BÁSICO Y DE EJECUCION  
31 VIVIENDAS UNIFAMILIARES ADOSADAS CON GARAJE Y PISCINA  
C/ MIGUEL MIHURA, 2.  
ALCALÁ DE HENARES. MADRID.

VIVIENDA 25  
PLANO DE MODIFICACIONES

MO-25  
ESCALA  
1/100

PLANTA BAJA

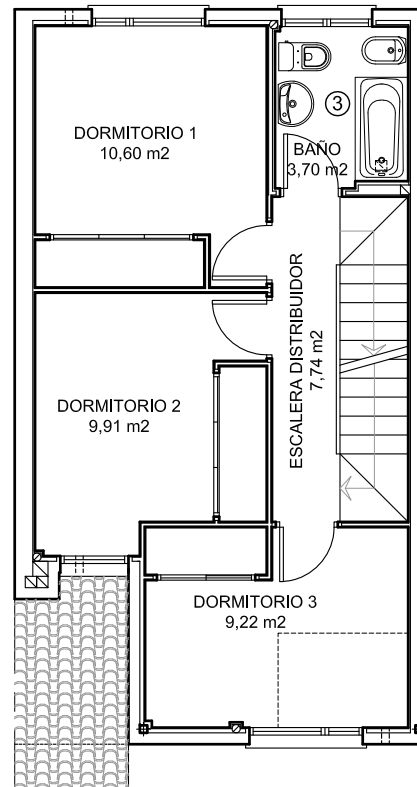
Plato de ducha de carga Mineral-Resina color Gris pizarra/Antracita

- Modificaciones solicitadas**
- ① Planta baja. Sustituir gres por tarima en salón.
  - ② Planta baja. Sustituir plato de ducha por uno de carga Mineral-Resina.
  - ③ Colocar segundo punto de luz en el techo de los baños.
  - ④ Planta bajo cubierta. Cambio del enchufe de televisión.
